Installations nucléaires — Traversées de ventilation pour enceintes blindées

AMENDEMENT 1

Nuclear facilities — Ventilation penetrations for shielded enclosures
AMENDMENT 1

Numéro de référence
ISO 15080:2001/Amd.1:2019(F)

Figure 4

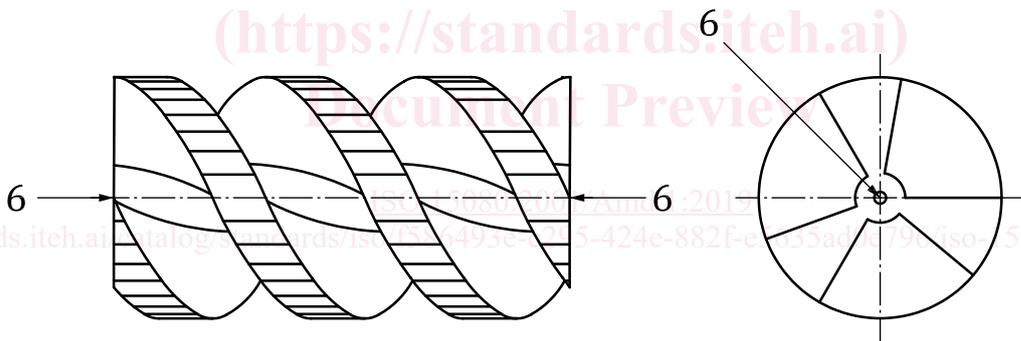
Après le sous-titre a), ajouter le texte suivant:

«Afin d'éviter le dépôt de contamination par aérosol, il convient de combler l'orifice du perçage de manutention.»

À la sous-figure b), remplacer la figure et la légende par les suivantes.

«Légende

- 1 pion de retenue
- 2 virole
- 3 filet
- 4 bride
- 5 écrous borgnes
- 6 vis de manutention»
